Název Stavby dle SoD: III/11710 Bavoryně, havárie opěrné zdi Název stavebního objektu/provozního souboru (SO/PS): Oprava opěrné zdi	Číslo SO/PS / / pořadí Změny SO/PS: 201/4	Číslo ZBV: 8
--	---	---------------------

III/11710 Bavoryně, havárie opěrné zdi

Předmět Změny: Změna na základě dodatečných požadavků Policie ČR po místním šetření

Věc: **Vyjádření AD k ZBV č. 8 – Dodatečné požadavky Policie ČR**

BAVORYNĚ - VARIANTY ŘEŠENÍ KRAJNICE ZA OPĚRNOU ZDÍ

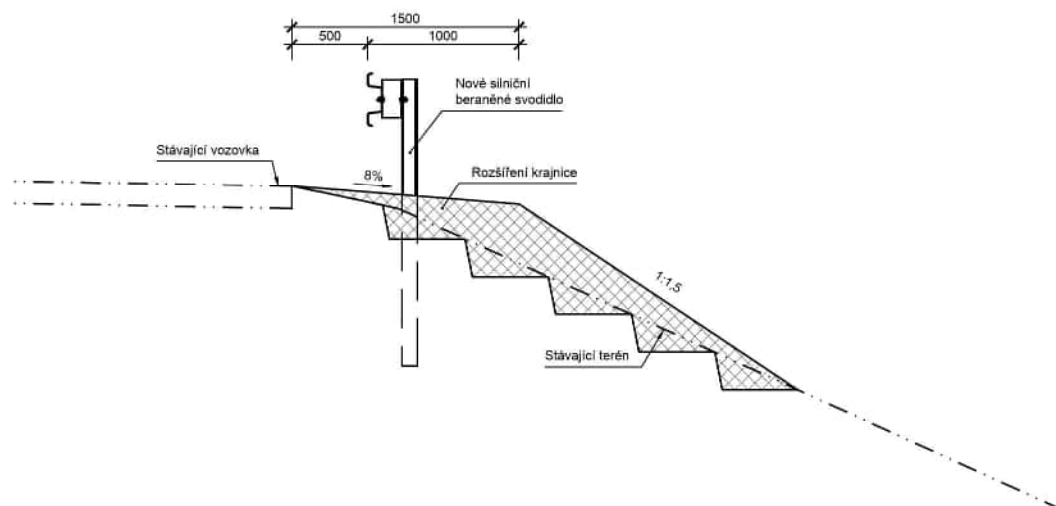
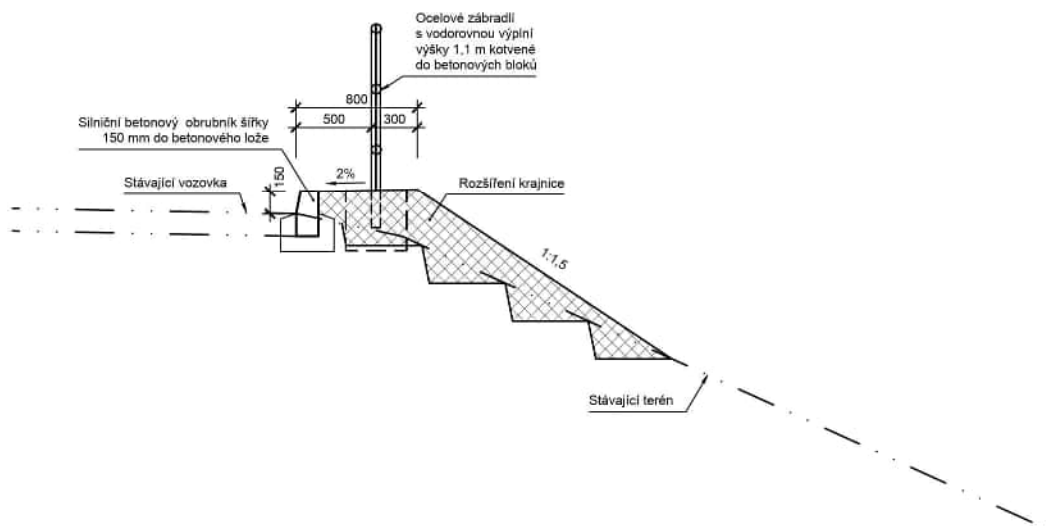
Nově byl vznesen požadavek na doplnění vodorovného značení V 4 po obou stranách komunikace III/11710, rozšíření značení V 11a na obě autobusové zastávky a nahrazení původního zábradlí ocelovými svodidly ve směru na obec Stašov.

VARIANTA 1: SILNIČNÍ SVODIDLO, ROZŠÍŘENÍ NEZPEVNĚNÉ KRAJNICE NA 1,5 m

VARIANTA 2: OCELOVÉ TŘÍMADLOVÉ ZÁBRADLÍ S ODRAZNÝM OBRUBNÍKEM, ROZŠÍŘENÍ NEZPEVNĚNÉ KRAJNICE NA 0,8 m

Nově byl vznesen požadavek na doplnění vodorovného značení V4 po obou stranách komunikace III/11710, rozšíření značení V 11a na obě autobusové zastávky a nahrazení původního dožitého zábradlí svodidlem (za koncem zdi ve směru na Stašov). Byla diskutována i možnost zpětného osazení zábradlí, ale zástupce Policie ČR na základě detailní znalosti místních podmínek a provozu upřednostnil ocelové svodidlo.

Na základě místního šetření, které proběhlo dne 9. července 2025, a následného požadavku Policie ČR došlo ke změně původního návrhu dopravního značení a zařízení. Nově byl vznesen požadavek na doplnění vodorovného značení V 4 po obou stranách komunikace III/11710, rozšíření značení V 11a na obě autobusové zastávky a nahrazení původního zábradlí dopravním zařízením ve směru na obec Stašov. Po místním šetření byly zpracovány dvě varianty technického řešení výměny nevyhovujícího zábradlí – nová instalace zábradlí, nebo osazení ocelových svodidel. Policie ČR po vyhodnocení zvolila jako výsledné řešení umístění ocelových svodidel.
